KS/2021:445

## Granskningsyttrande Östra Runby med Väsby stationsområde

2022-01-24

Detta granskningsyttrande baseras på den nya planbeskrivningen daterad oktober 2021.

Kartan visar WSP:s känslighetsanalys (2019-10-04) som utgår från risken att utpekade värden förstörs eller minskar vid förändring.

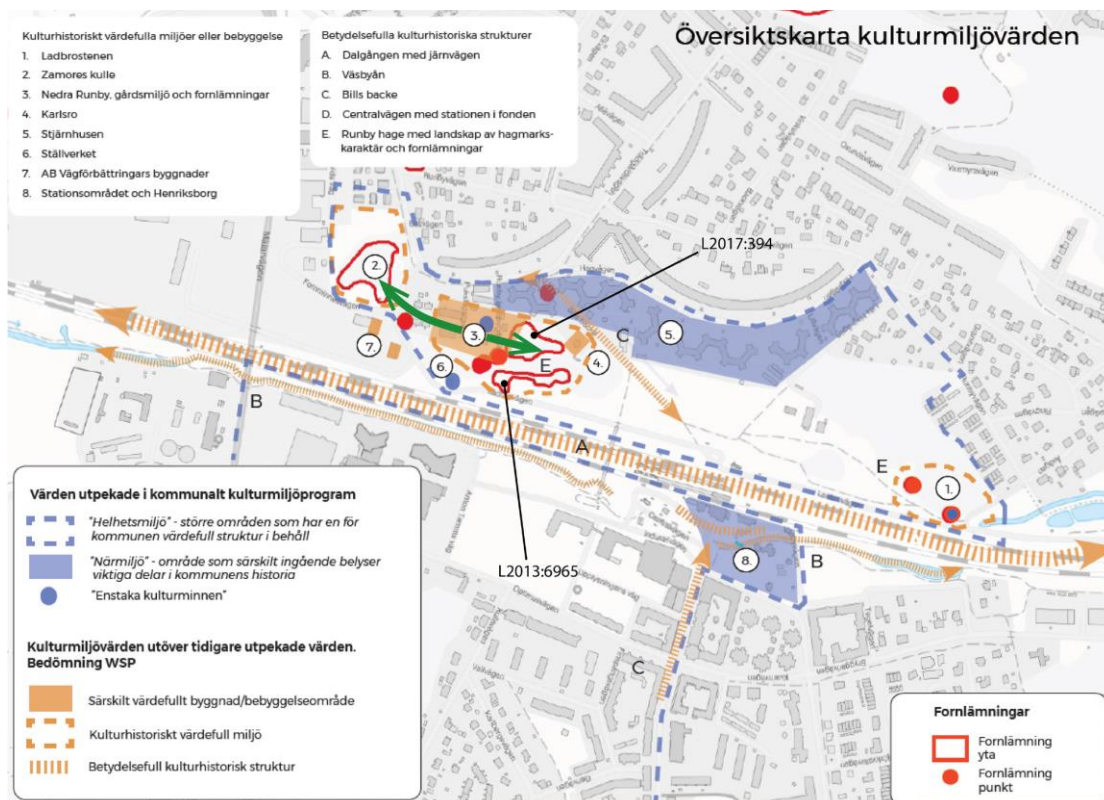
I rapporten har en känslighetsanalys tagits fram som utgår från risken att de utpekade värdena förstörs eller minskar vid förändring eller tillägg. Gravfältet Zamores kulle, Ladbrostenen med runinskrift, Nedra Runbys gårdsmiljö och fornlämningar i slänten (L2013:6965) samt Henriksborg med koppling till ån som mycket känsliga områden för förändringar. Rester av det kulturlandskap som tidigare tillhört Nedra Runby gård samt ytterligare fem områden med byggnader med mera framhålls som känsliga för förändringar. Områden som bedöms tåliga för förändringar finns vid bussterminalen, i industriområden och parkeringsytor. Där menar Väsby Bästa att bostäder i upp till 5 våningar kan byggas.

Utredningen bedömer kulturmiljösambandet Zamores kulle – Nedra Runby gårdsmiljö (hembydsgården) – gravfältet i Terrängparken (L2013:394) som ett närmast omistligt kulturarv.

Detta för att bevara av de mest relevanta delarna av Runby återstående tidiga historia med rötter i järnåldern och möjligheterna till upplevelser i det lokala perspektivet. Sambandet mellan Nedra Runby och gravfältet norr om gården (L2017:394) bedöms vara mycket tydligt där närheten till gårdsmiljön har stor betydelse för upplevelsevärdet.

Området med fornlämningar kring Nedra Runby gård är en fornlämningsmiljö som ska skötas med utgångspunkten att det kulturhistoriskt värdefulla landskapets karaktär invid hembydsgården och närliggande fornlämningar ska bevaras. Väsby's Bästa menar att samtliga gravfält måste bevaras, inklusive L2013:6965 och att den planerade bebyggelsen på det gravfältet måste utgå.

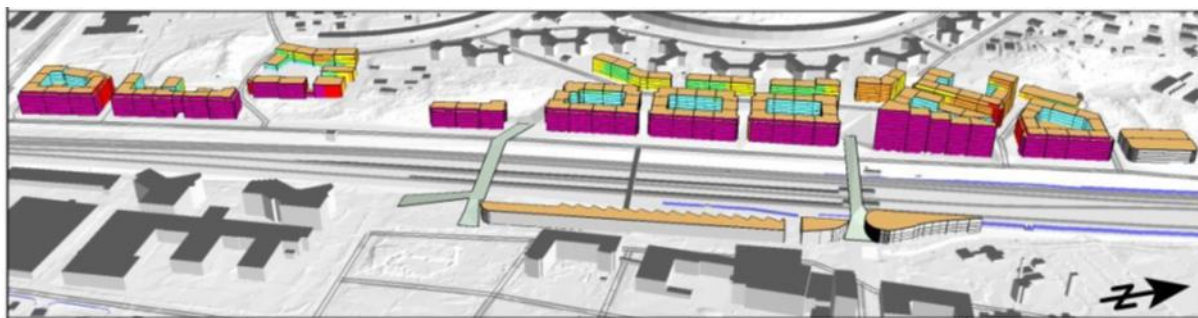
Väsby's Bästa anser att de slutsatser som Ekologigruppen gjorde i naturvärdesinventeringen och slutsatserna och rekommendationerna i SWMS landskapsanalys måste beaktas i planarbetet.

Den solitära eken som står vid pendlarparkeringen på västra sidan om stationen bedöms ha god vitalitet och har ett påtagligt naturvärde. Den måste bevaras och får inte tas bort som planförslaget kräver.

Naturvärdena i tallskogen väster om Runby hage har ett så stort bevarandevärde att den i planprogrammet planerade norra förskolan bör flyttas österut och istället placeras på den tidigare platsen för den nerbrunna förskolan (där projektkontoret för Väsby Entré har sitt kontor).
